3. 三方原用水二期地区

3.1 設計概要

- ・ 水路名：導水幹線水路
- ・ トンネル名：5号バイパストンネル及び6号バイパストンネル
- ・ 設計延長（基本設計時点）：
 - ① 5号バイパストンネル L=1,080m、取付水路 L=58m
 - ② 6号バイパストンネル L= 443m、取付水路 L=68m
- ・ 設計流量：2.70m³/s（冬期流量 11月～3月）
- ・ 設計位置（次頁参照）
- ・ 断面：1円弧ホロ型 2r=1.8m ※水理検討結果に基づく最小施工断面として設計

図 3-4 植生保護範囲②迂回計画図

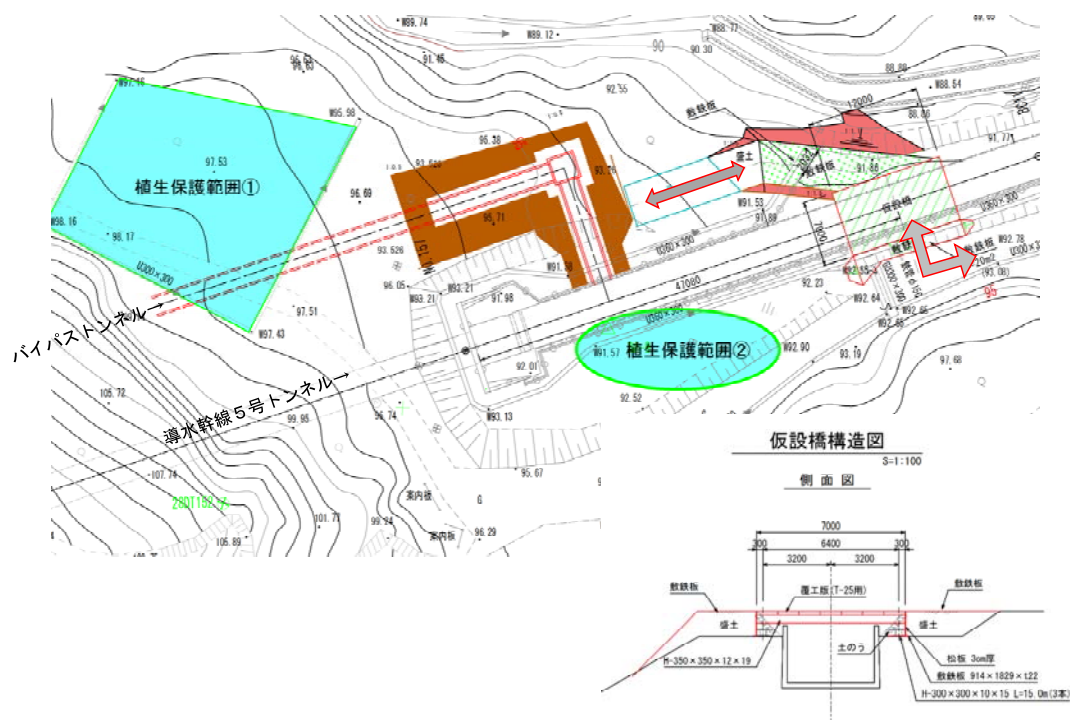
- ・ 仮設橋について、既設水路に影響が無い構造を検討すること。
- ・ 植生保護範囲については、粉塵の影響を受けない対策を検討してはどうか。

- ・ 仮設橋の桁受け位置は既設水路の側壁に影響がない位置まで離すこととする。
- ・ 粉塵対策として、切土面を土木安定シートで防護する。

図 3-6 上流坑口部仮設進入路計画図

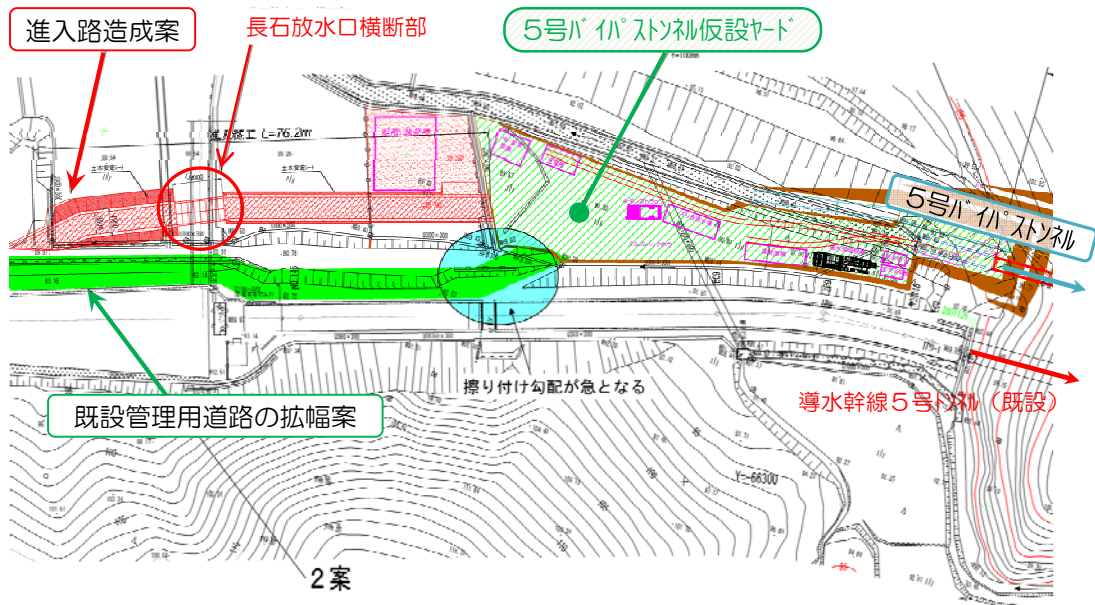
- ・長石放水口を横断する箇所について、放水口の構造を確認すること

長石放水口横断部の構造を確認し、H=1800mm の盛土荷重と車輛荷重(T-25) で構造照査した結果、許容応力度を満足したため、進入路案は第1案とし、横断部の進入路構造は盛土構造とする。

図 3-8 盛土構造図

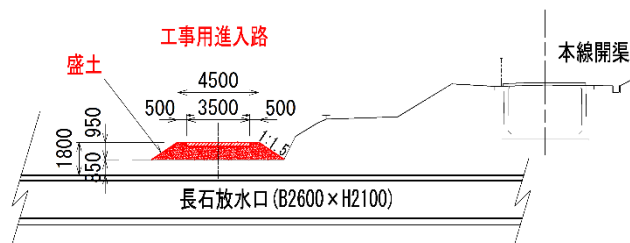
- ・土厚が小さい施工時にクラックが発生する可能性があるので注意すること。

図 3-9 フレーム解析荷重条件図

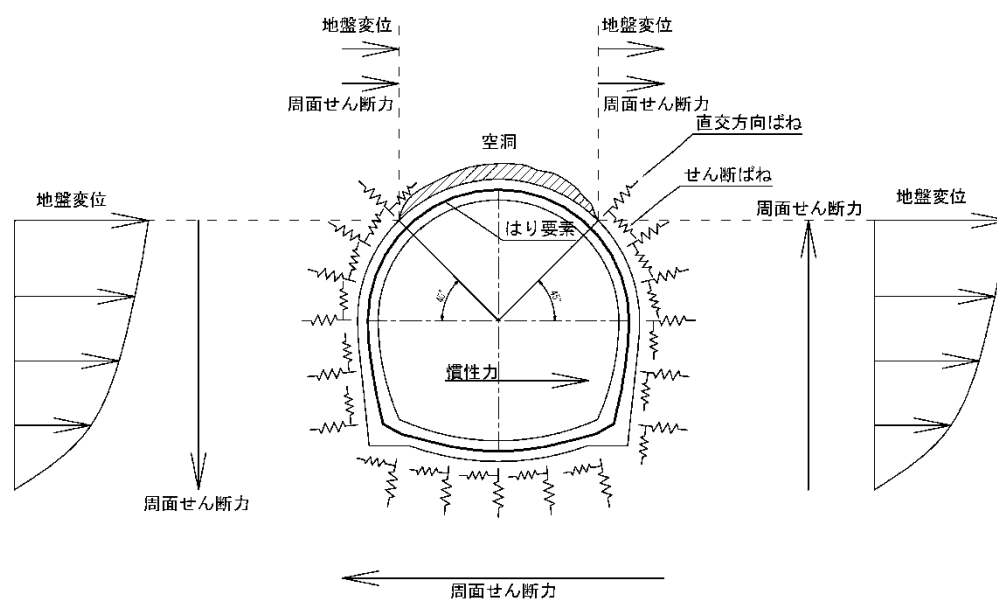
- ①下流部の坑口の耐震解析を行うのであれば、どのような解析をするのか明確にしておいた方がよい。

- ・応答変位法を使って地震によりせん断的な力が入る場合、空洞があった方が安全となる計算方法もありますので、慎重に計算していただきたい。

トンネル覆工は無筋構造物であり、限界状態設計法で照査できないため、部材に発生する縁応力が、限界値（圧縮応力、引張応力）以下であれば、耐震性能を有すると判断する。

各トンネル（１～６号）における解析結果より、トンネル天端の地盤が $V_s \geq 400\text{m/s}$ ならば耐震性能を有する。

$V_s < 400\text{m/s}$ の箇所を補強する。

図 3-10 土質乗数図

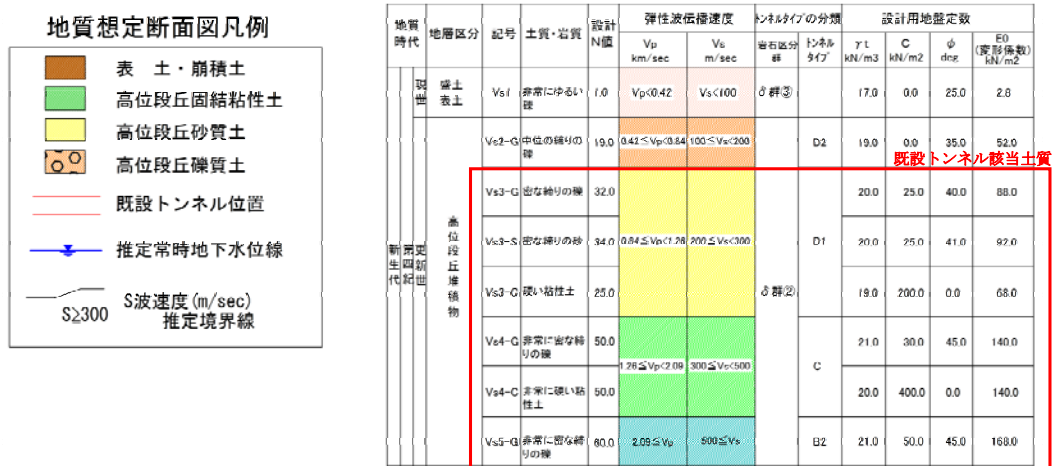
②耐震性の検討を行う箇所については地盤定数のC・ ϕ の定義を明確にした方がよい。

- ・地盤定数は使う場面で違うので、きめ細かく考えた方がいい。

※設計用地盤定数は基準書及びN値から推定したものであり、粘性土は「非圧密非排水状態」を、砂・砂礫層は「圧密排水状態」を想定している

図 3-11 地質想定縦断図 (1/4)

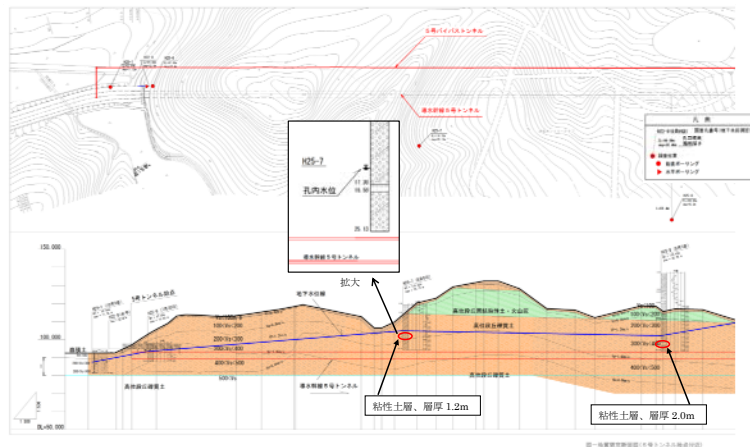
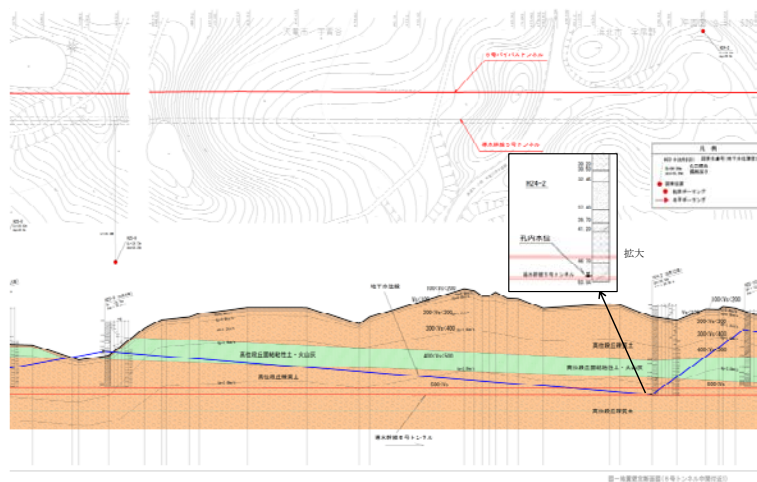
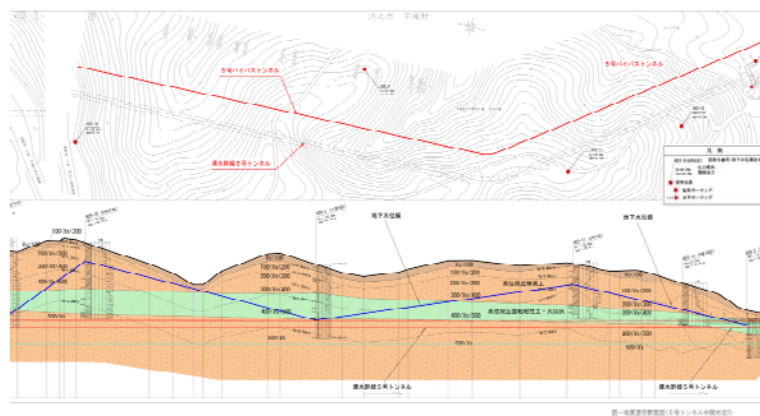
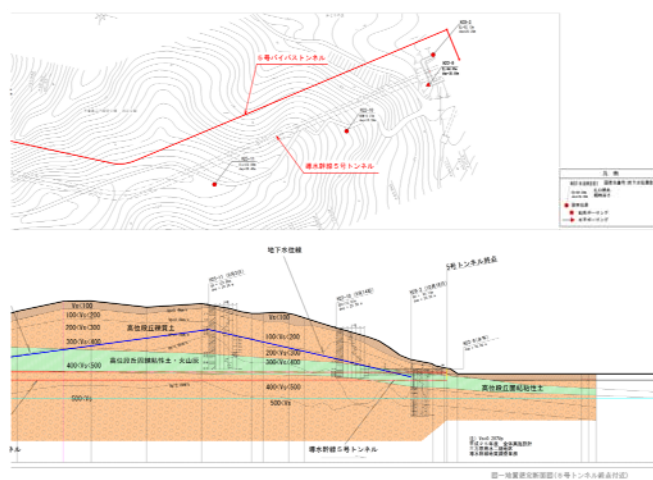
③地質縦断図やボーリング結果があれば示してほしい。また、地盤の透水性や地下水の状況はどのようなになっているのか。

- ・導水幹線 5 号トンネルの地質想定縦断図を示す。
- ・地下水位の想定線としてボーリング終了時の孔内水位を結んだ線を記載した。
- ・孔内水位の観測日をボーリング位置に記載した。観測時期は 7/30～11/9 間である。

以下の理由により、バイパストンネル掘削位置にはトンネル施工に支障となる地下水はないものと考えられる。

- 1) ボーリングの削孔長がトンネル位置よりも浅い時の孔内水位は高く、トンネル付近まで削孔した場合はトンネル付近の孔内水位となっている。上流部はトンネル上部に固結粘性土・火山灰層の記載がないが、ボーリング H25-7、H25-8 では、トンネルより上部に層厚 1.2～2.0m の粘性土層があり、この層により孔内水位が高くなったと考えられる。下流部はトンネル上部に固結粘性土・火山灰層があり、この層により孔内水位が高くなったと考えられる。
- 2) ボーリング H29-2 のトンネル位置で湧水圧試験を実施したが平衡水位は確認できなかった。
- 3) H29 年 11/16 に 5 号トンネル内部を踏査した結果、バレル目地からにじみが確認されたのは全 125 箇所中で 2 箇所のみであった。
- 4) 前歴事業での 5 号トンネルの施工時は湧水がなく施工できている。

図 3-15 D2 タイプ配筋図

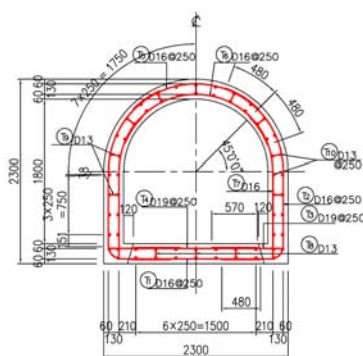
- ④覆工コンクリートについて、骨材の配合やスランプ等流動性については、施工性を考慮に入れた検討をしてほしい。

- ・他地区の事例を収集して検討していただきたい。

覆工コンクリートの配合については、土地改良事業計画設計基準「水路トンネル」P254～P255 に以下のように示されている。

※水路トンネルの1日当たりのコンクリート打設量は、多い場合でも 50m³ 程度であるため、生コンクリート使用を原則とするが、工事着手前に製造者名・製造設備・運搬距離及び配合基準に基づく示方配合等を承諾事項とする。

図 3-16 工事用進入路軌跡図

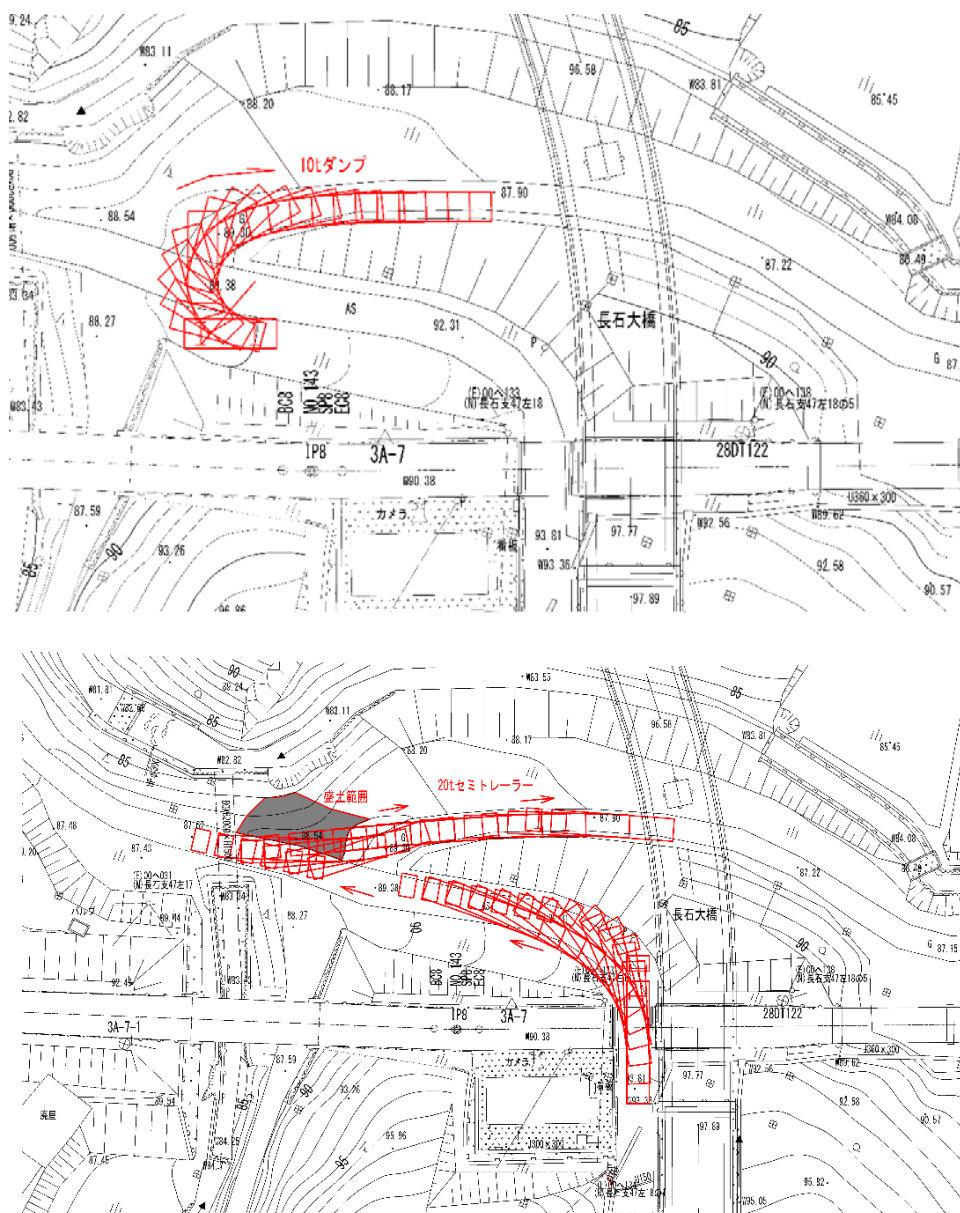
- ⑤ 5号バイパストンネル上流坑口部への工事用進入路の線形について、最低限のダンプ走路の確保や20tの低床トレーラーが入ることを想定した検討を行うこと。

5号バイパストンネル上流坑口部への工事用進入道路は、10t ダンプは通過可能である。

20t 低床トレーラーは盛土を行い、スイッチバックで通過することとする。

図 3-18 活断層分布図

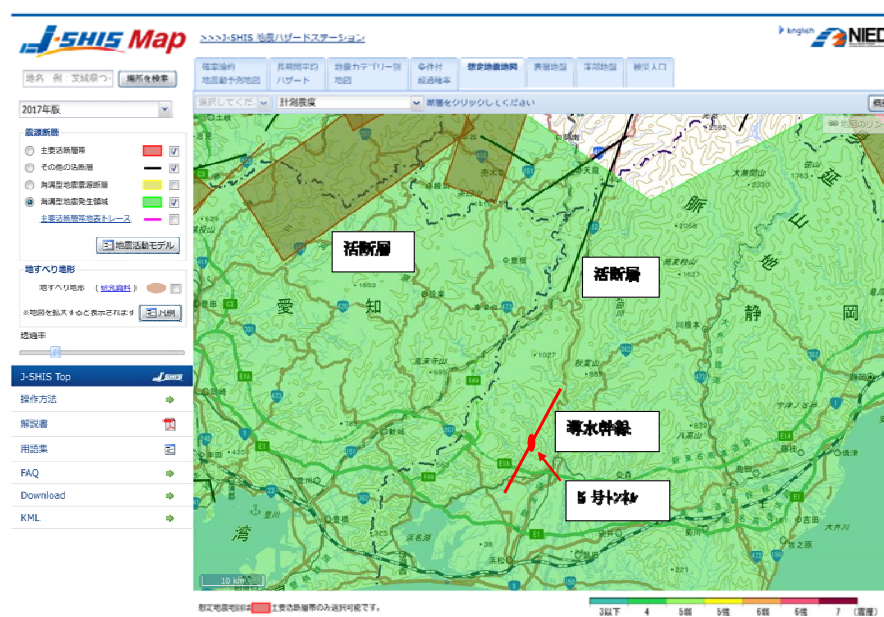
⑧耐震性の検討にあたって、内陸活断層型の地震を考慮してはどうか。

三方原用水二期地区の施設の近傍には活断層がなく、同地区は海溝型地震の発生区域となっている。また、1923 年以降、同地区では震度 4 が 1 回観測（2009/8/11、気象庁震度データベース）されているのみで導水幹線は大きな地震を受けていない施設である。
